九州電力株式会社
玄海原子力発電所
原子炉設置変更許可申請書
(1号、2号、3号及び4号
原子炉施設の変更)
の一部補正の概要について

平成 11 年 10 月

2.1 PWR 用安全解析コードの修正に伴う変更

変更概要： PWR 用安全解析コード（LOCTA-M）の一部を修正し、これに関連する記載（参考文献を含む）を変更している。

第1図 原子力関係組織図
(平成11年9月1日現在)

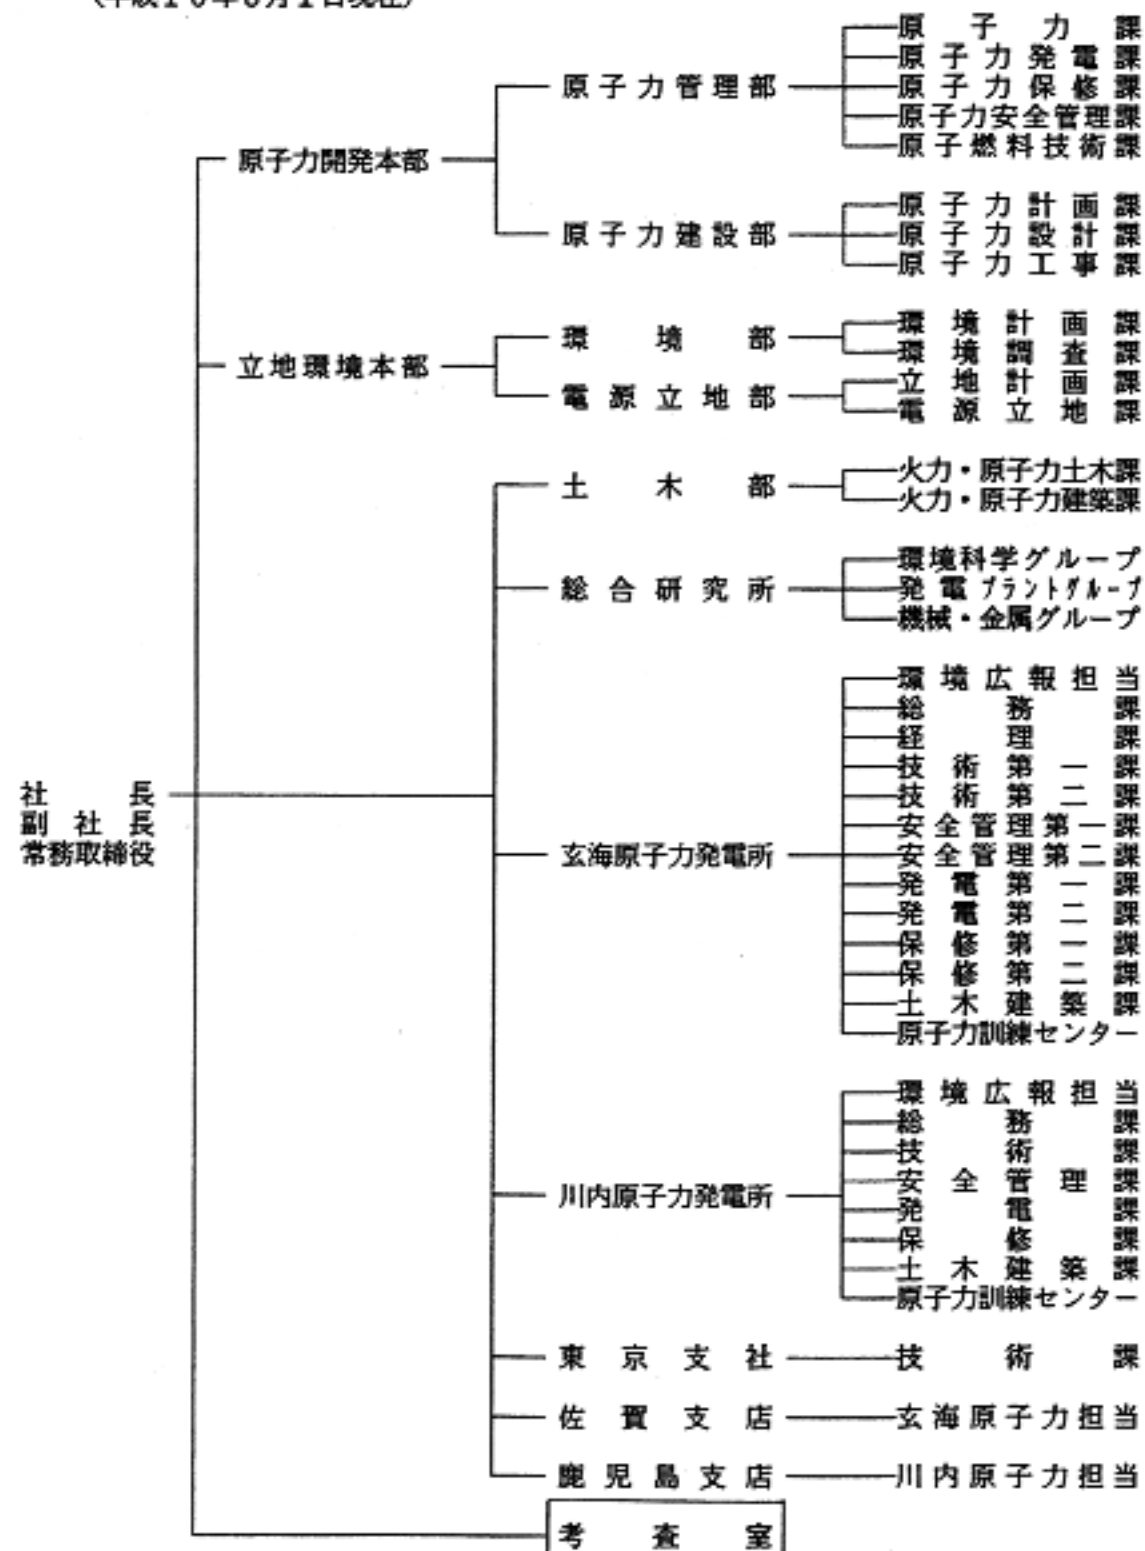
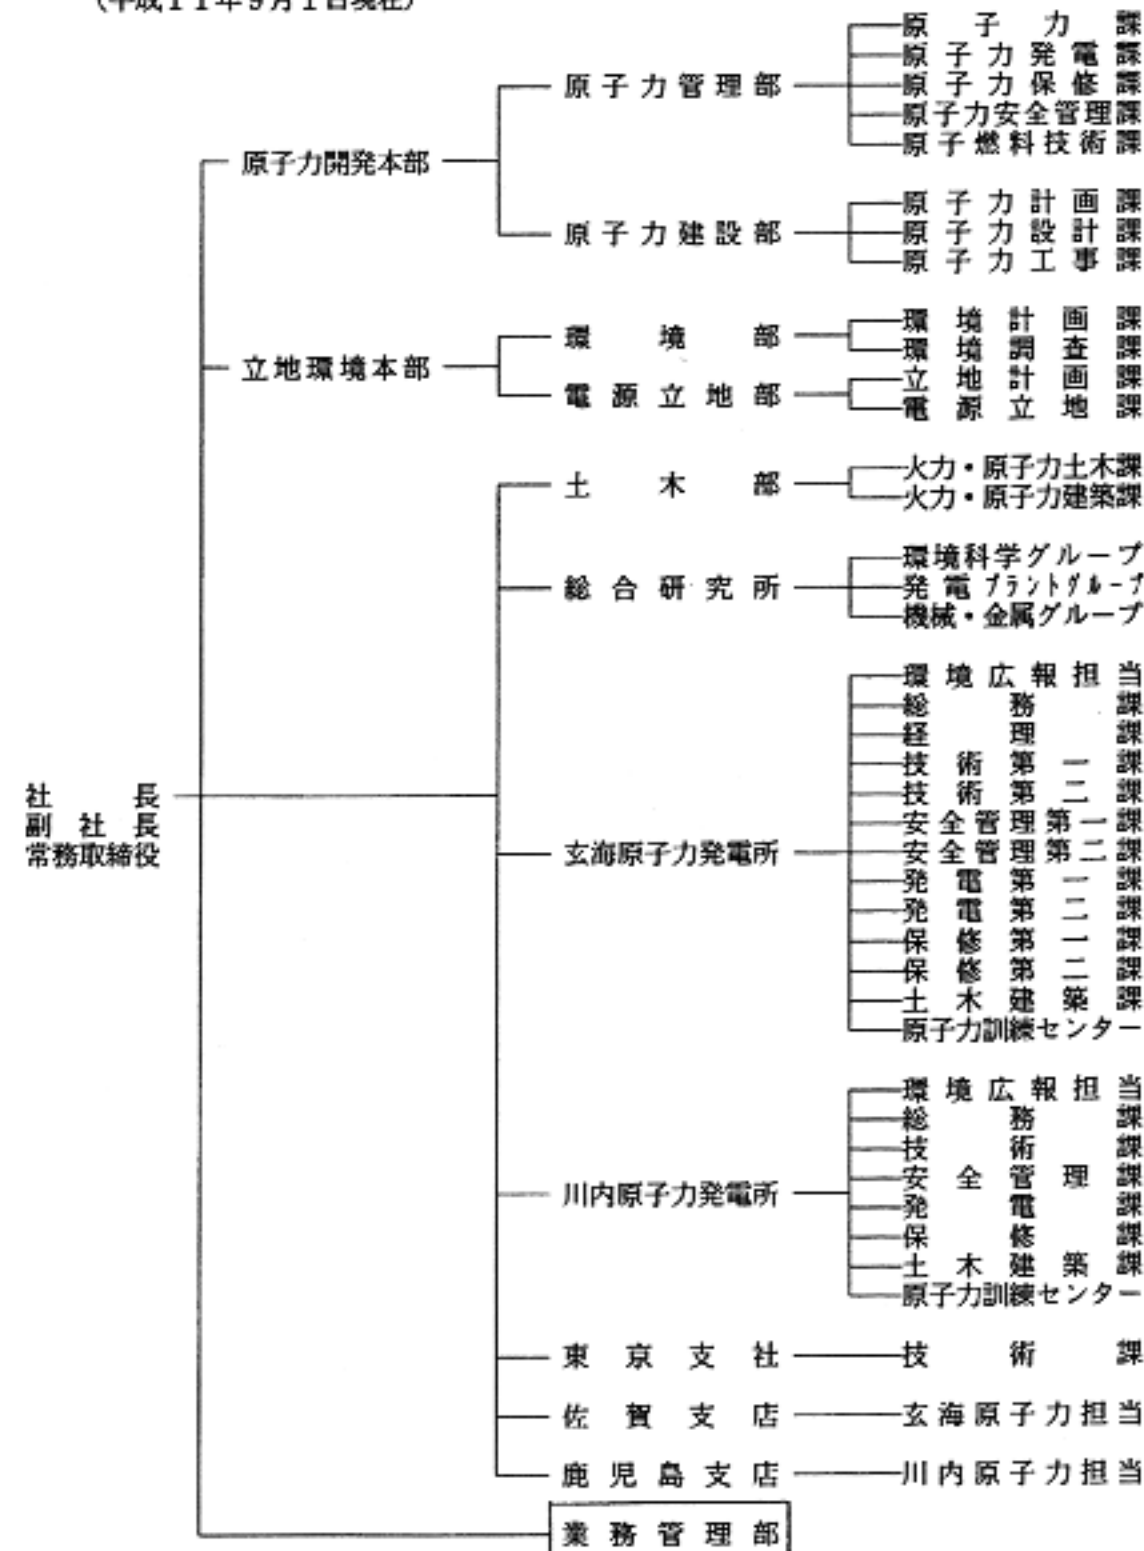
変更概要： 平成 11 年 7 月 1 日付一部組織改正により審査室が業務管理部に名称変更となり、また、平成 11 年 8 月 1 日付人事異動により原子力管理部及び玄海原子力発電所の技術者の人数等が変更となった。これに関連する記載を変更している。

- ・「審査室」を「業務管理部」に変更している。
別紙－1に「第1図 原子力関係組織図」を示す。
- ・原子力管理部及び玄海原子力発電所の技術者の人数等を変更している。
別紙－2に「第1表 原子力管理部及び玄海原子力発電所の技術者の人数等」を示す。

を今回変更

第3.2.1.4図 原子炉冷却材喪失—非常用炉心冷却系性能評価解析—大破断(4)

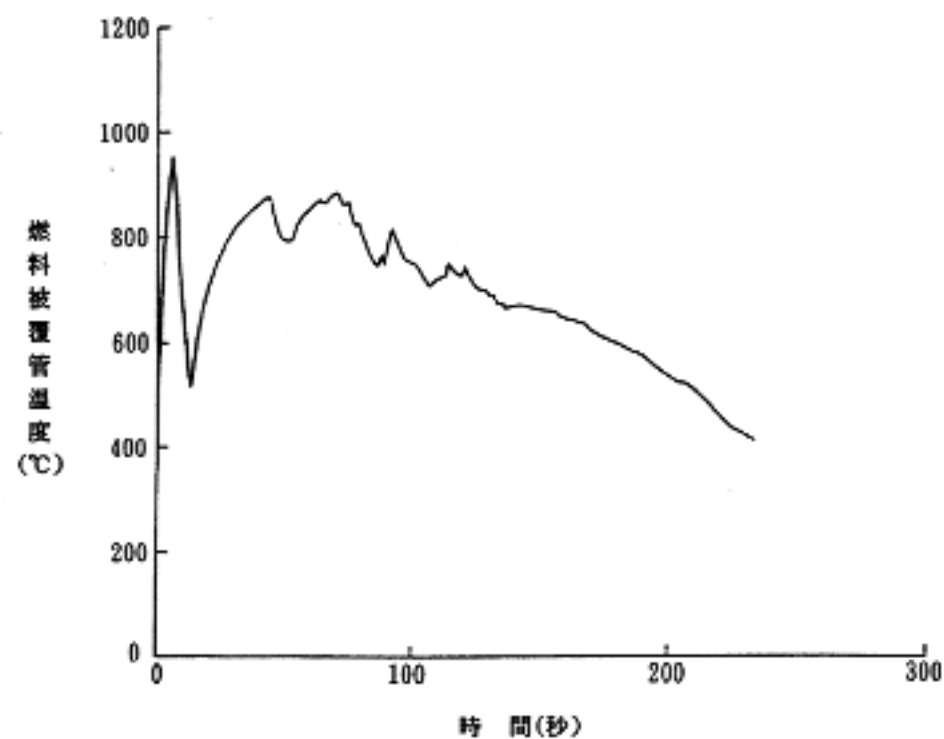
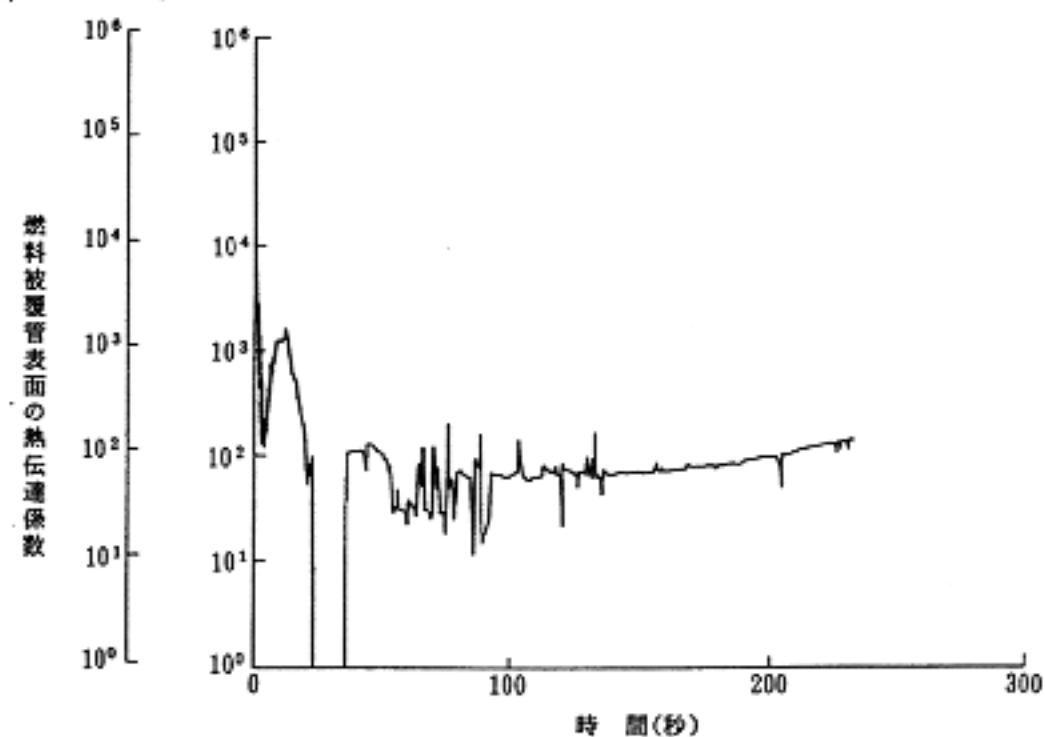
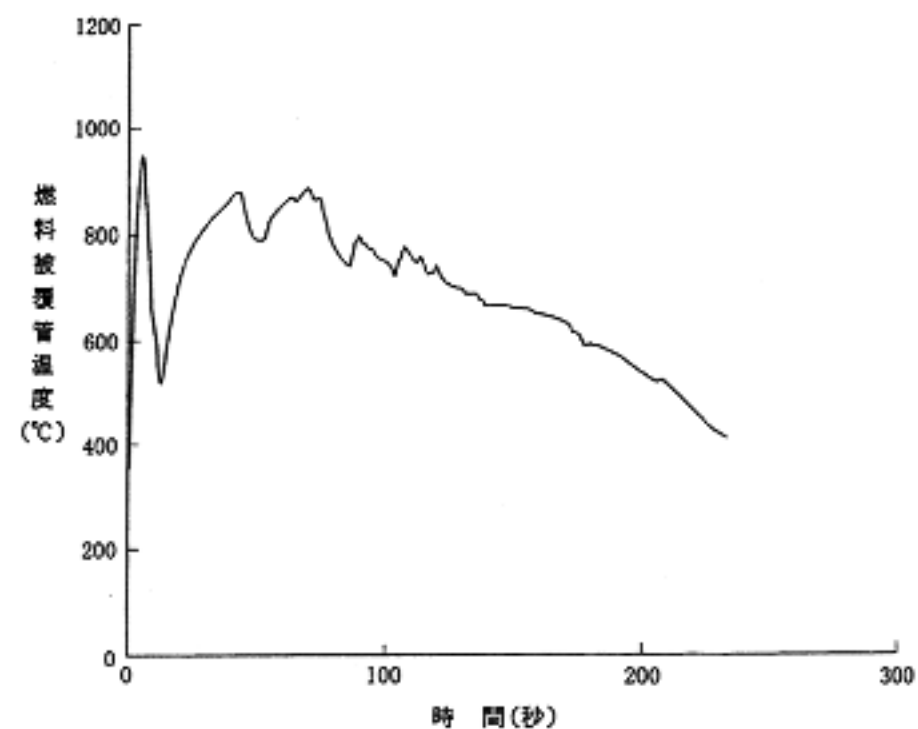
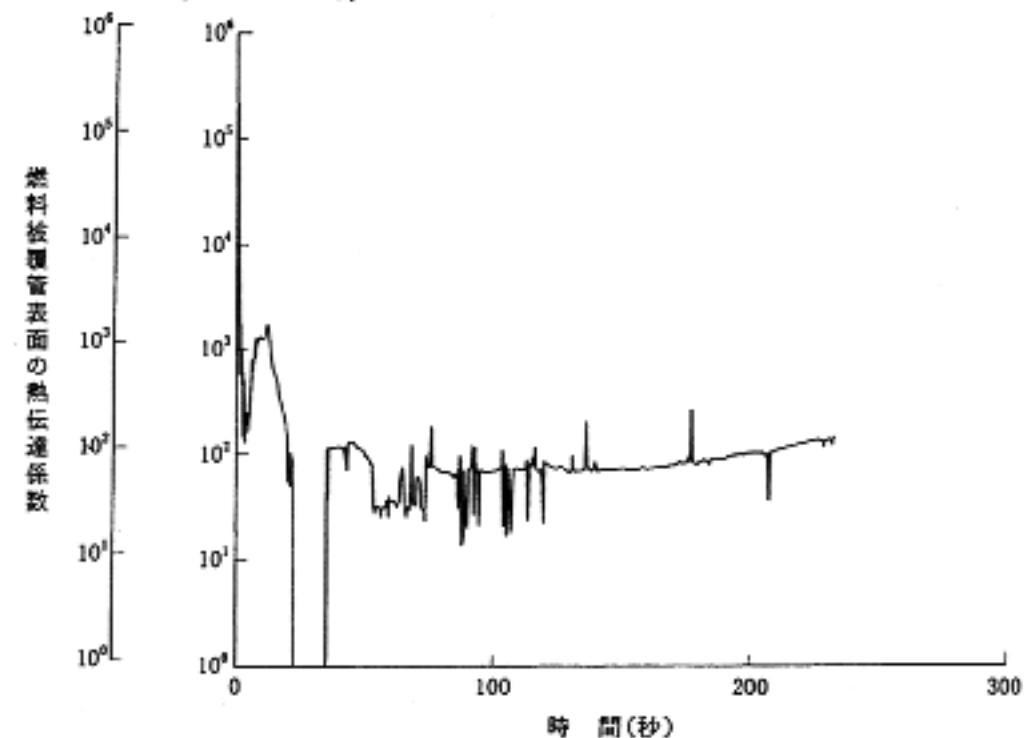
- ・ LOCTA-M の修正に伴い解析結果を変更している。（燃料被覆管最高温度を 952℃から 953℃に変更等。局所的ジルコニウム-水反応量については変更はない）

別紙—3 に「第 3.2.1.1 表 大破断解析結果（低温側配管両端破断）」及び「第 3.2.1.2 表 大破断解析結果（流出係数 0.4 蒸気発生器伝熱管施栓率 0%）」を、また、別紙—4 に「第 3.2.1.4 図 原子炉冷却材喪失—非常用炉心冷却系性能評価解析—大破断（4）」を示す。

第 1 図 原子炉容器上部ふたの新旧比較

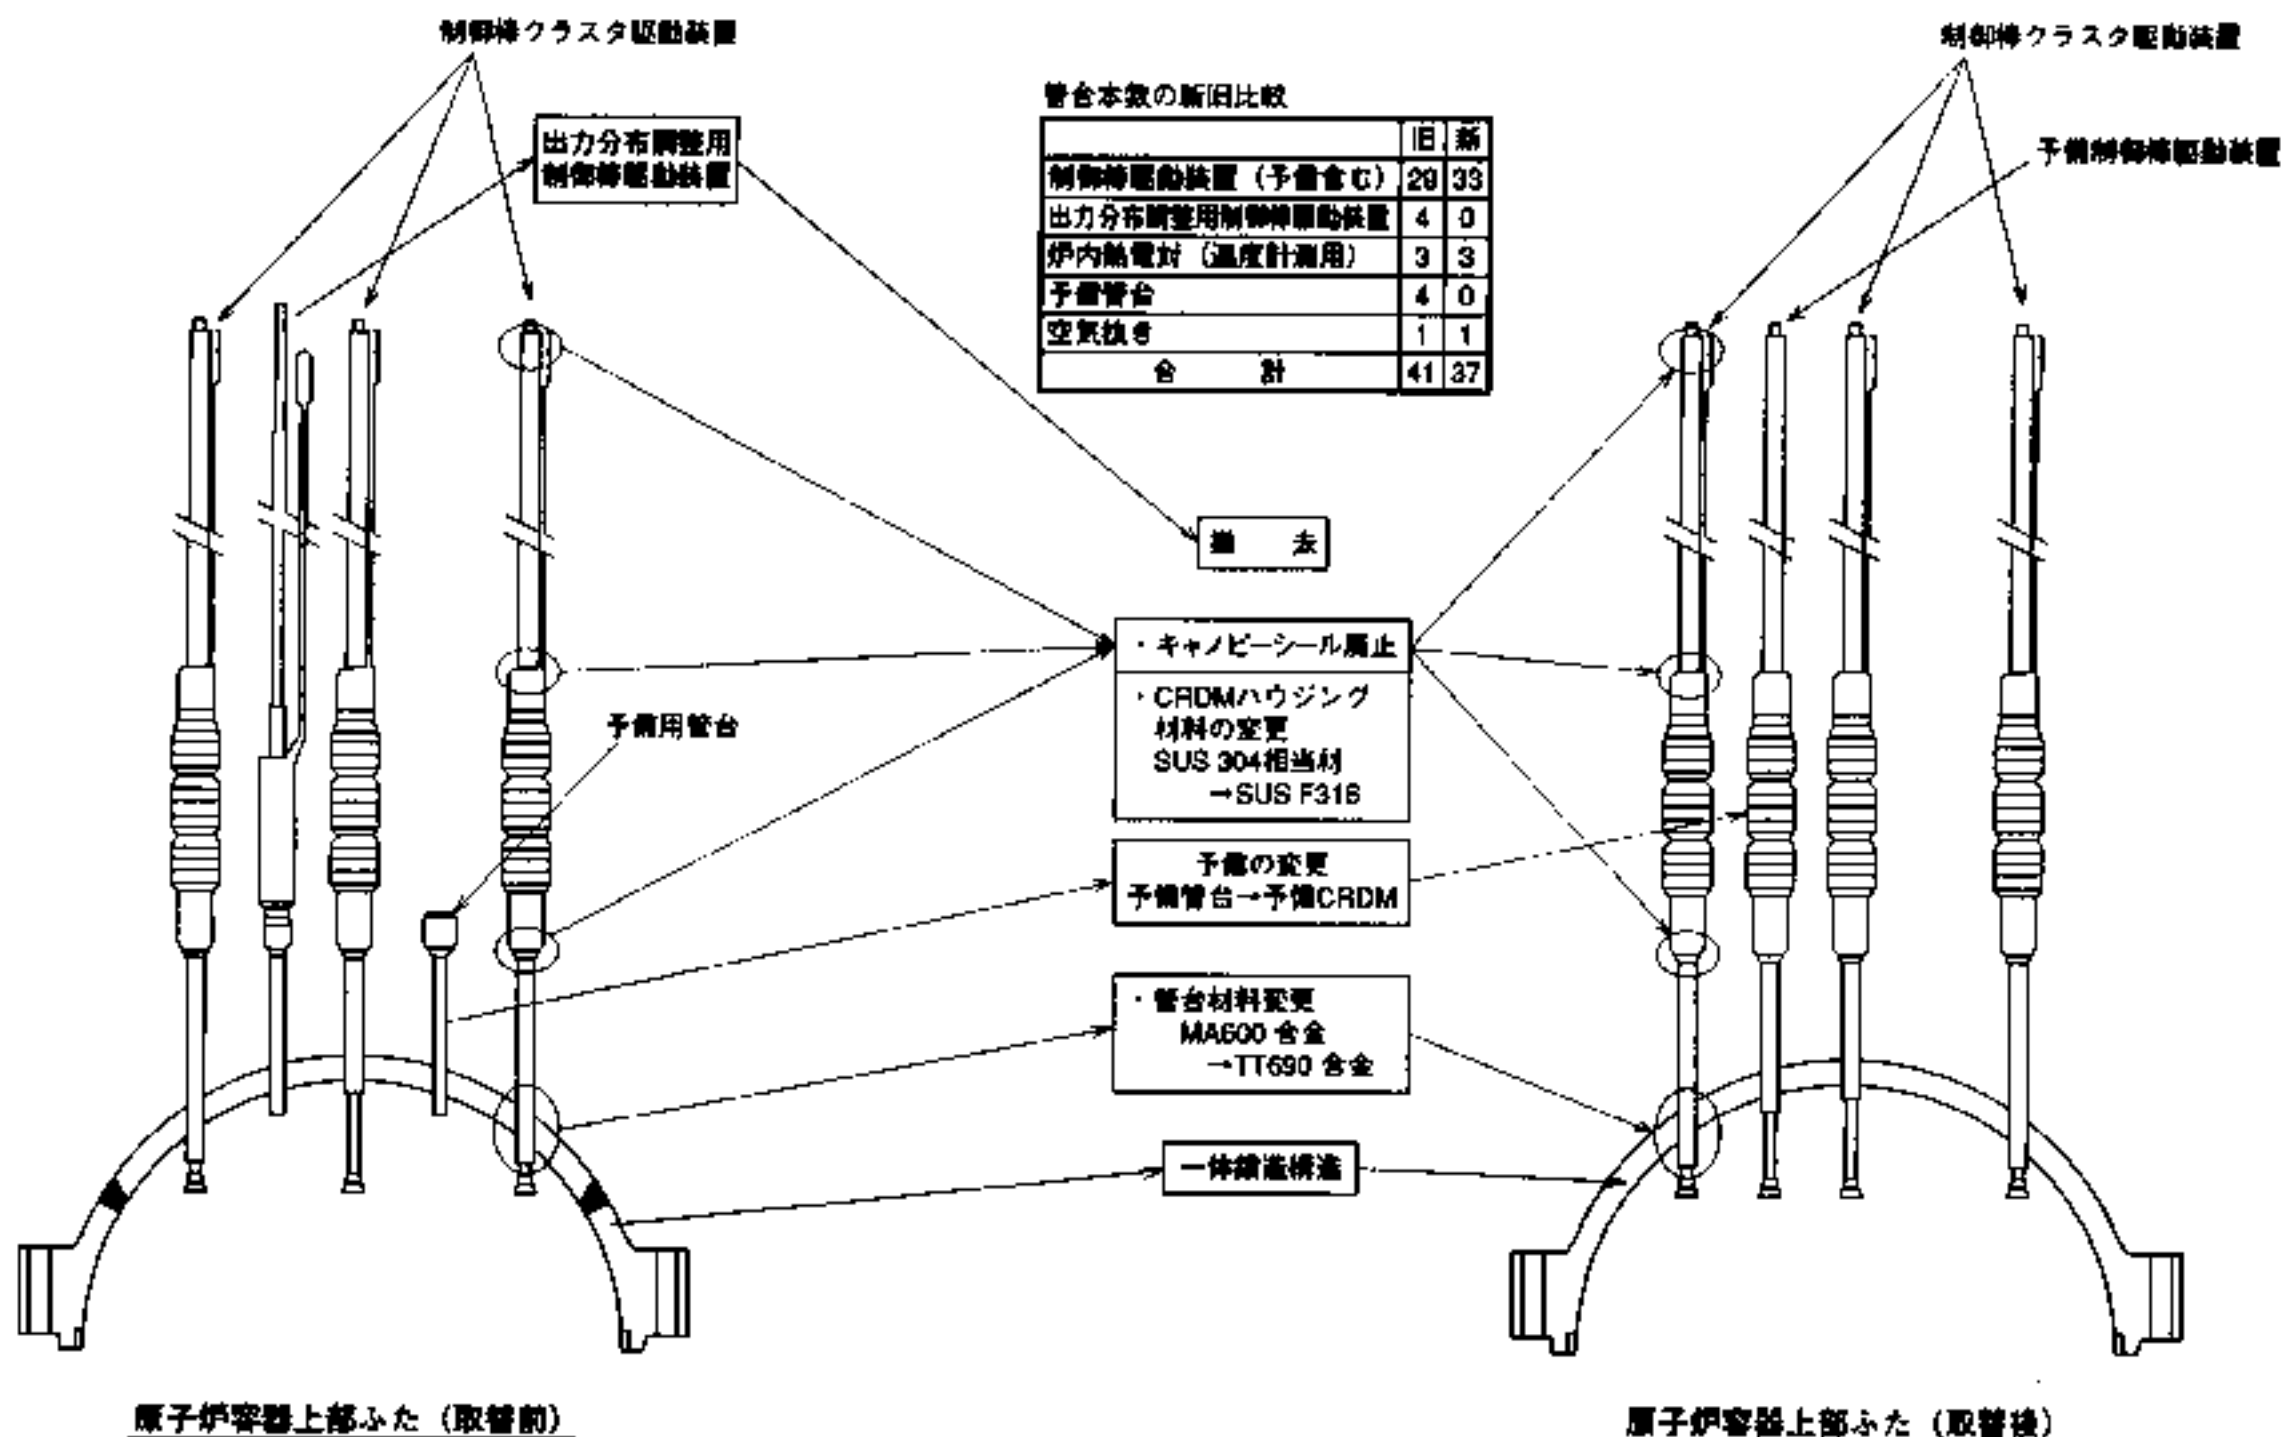
今回、1号炉及び2号炉の原子炉容器上部ふたの取替えに際し、出力分布調整用制御棒クラスタ駆動装置を設けていない原子炉容器上部ふたを設置するため、出力分布調整用制御棒クラスタ駆動装置に係る記載を削除する。

原子炉容器上部ふたの取替前後の比較を第1図に示す。
